Pismo: ZP/ *11* /145/B/15

ODPOWIEDŹ na zapytania w sprawie SIWZ

Uprzejmie informujemy, iż do Zamawiającego wpłynęła prośba o wyjaśnienie zapisu specyfikacji istotnych warunków zamówienia, w postępowaniu prowadzonym na podstawie przepisów ustawy z dnia 29 stycznia 2004 roku Prawo Zamówień Publicznych (Dz. U. z 2013r., poz. 907 z późn. zm.) w trybie przetargu nieograniczonego, na: **remont wraz z modernizacją domu studenckiego „Hanka” przy al. Niepodległości 26 w Poznaniu – etap I,**

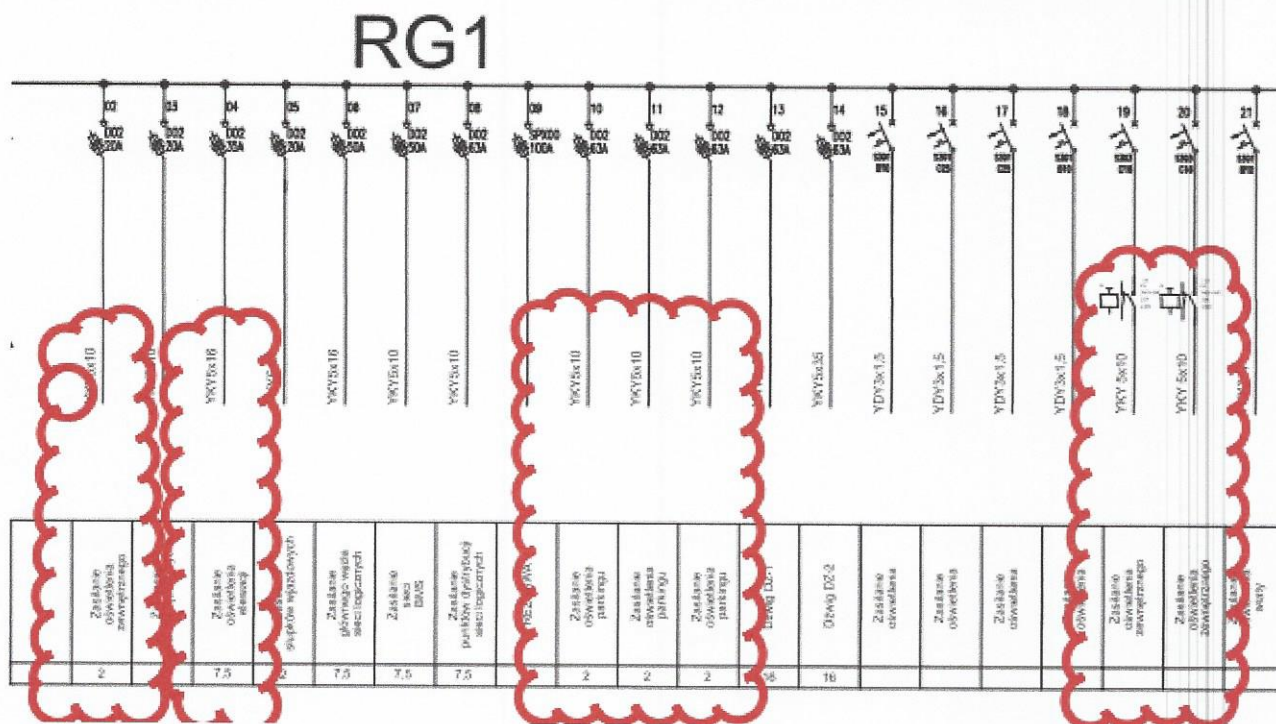
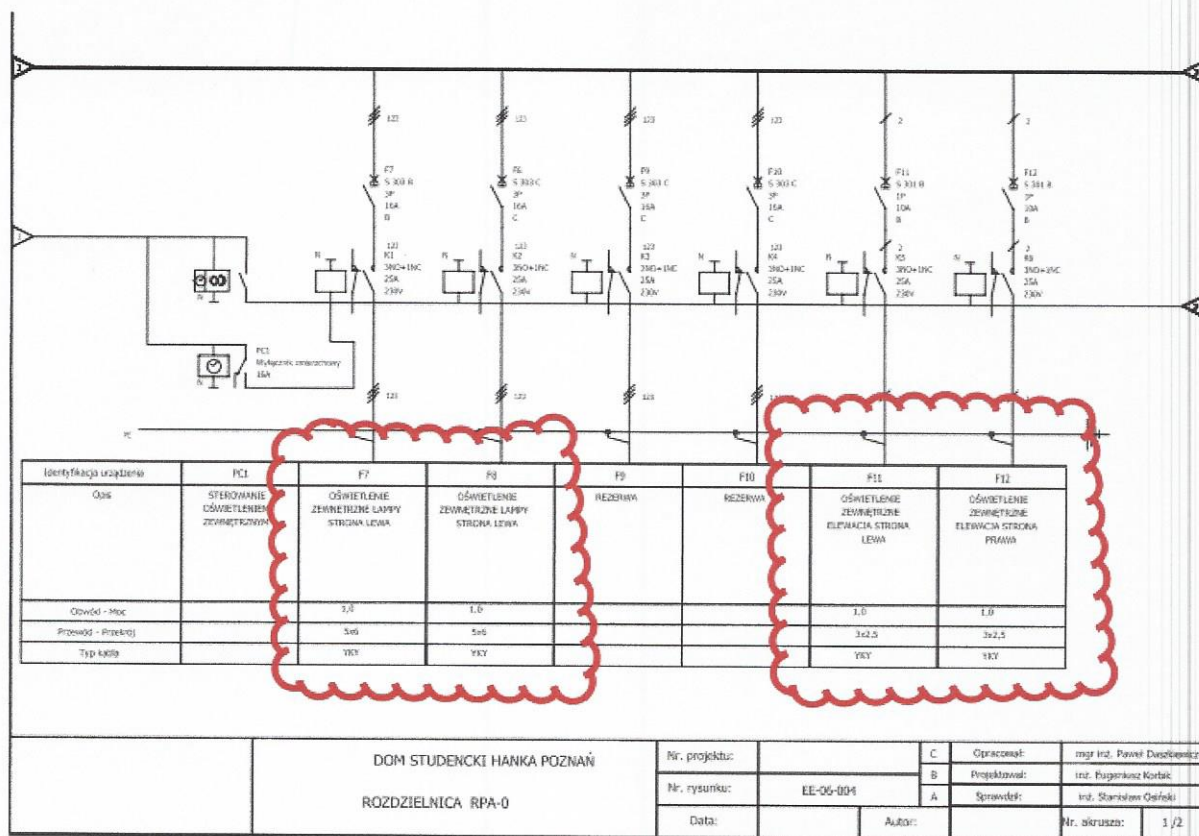
Pytanie 5. Proszę o dokładne sprecyzowanie – oznaczenie adresów na rzucie zagospodarowania terenu – które oprawy są zasilane z obwodów zaznaczonych na poniższych schematach rozdzielnic RPA-0 i RG1.

Odpowiedź 5. Z rozdzielni RPA-0 zasilane będą oprawy służące iluminacji elewacji, które nie wchodzą w zakres postępowania przetargowego. Obwody należy traktować jako rezerwowe.

Oprawy zasilane z RG1 zasilają wszystkie oprawy zewnętrzne oddzielnie dla prawej, lewej strony i frontu budynku. Oświetlenie należy zasilic z obwodów 19 i 20. Obwód zasilania wiaty rowerowej należy zasilic z obwodu nr 12.
